Gamma H&C	Modello BRIO TOUCH – BRIO TASTIERA	N° I.T. 01_2024
Matricola 40320512	Oggetto NUOVO DISTRIBUTORE ZUCCHERO / PALETTE BIO

Motivo della modifica

Descrizione della modifica

Assieme distributore zucchero / palette

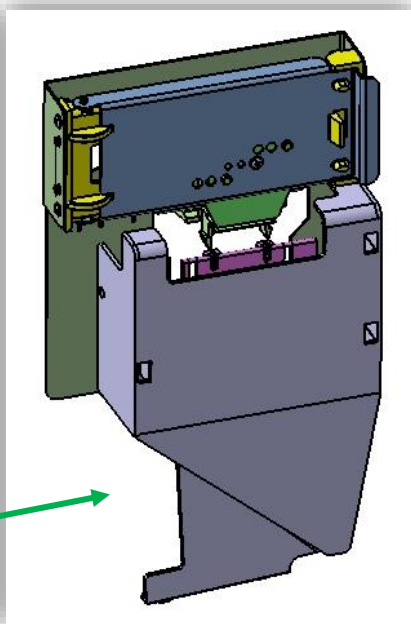
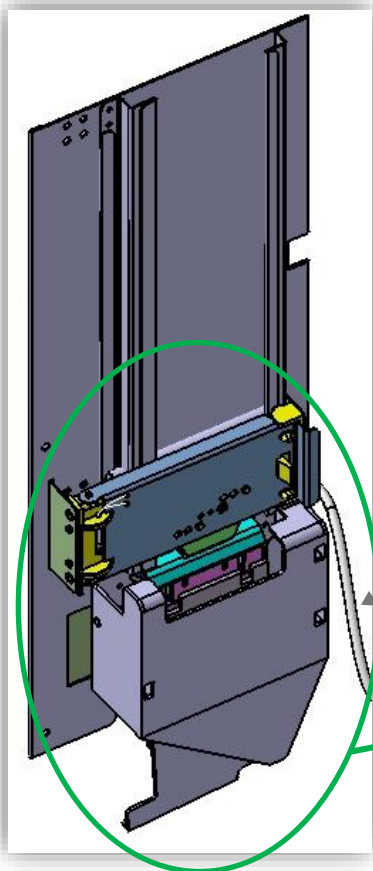
Per permettere l'utilizzo delle palette in *legno, carta, plastica BIO* (oltre a quelle fino ad oggi utilizzate) sui modelli **Brio**

viene montato un nuovo **assieme distributore zucchero / palette BIO**.

Nuovo

Codice a ricambio: **266208**

Codice a ricambio: **264792**

Assieme componenti palette BIO

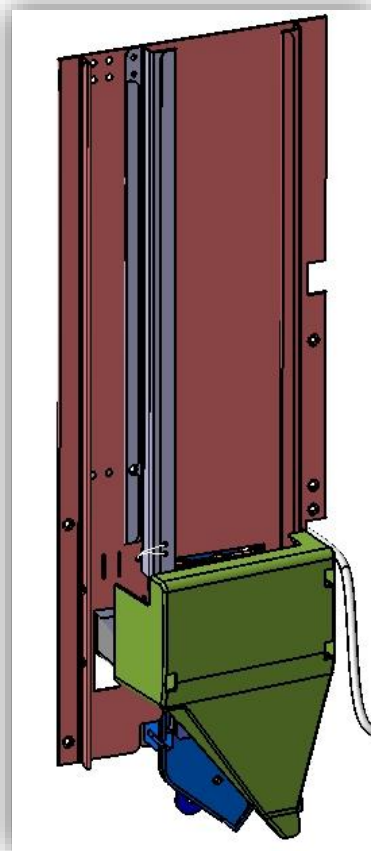
Il nuovo assieme distributore zucchero / palette può essere montato su macchine pre – modifica.
È disponibile il KIT distributore palette BIO Brio (codice: 9A0392), che consente di aggiornare l'assieme distributore zucchero / palette pre - modifica, senza la sostituzione completa.
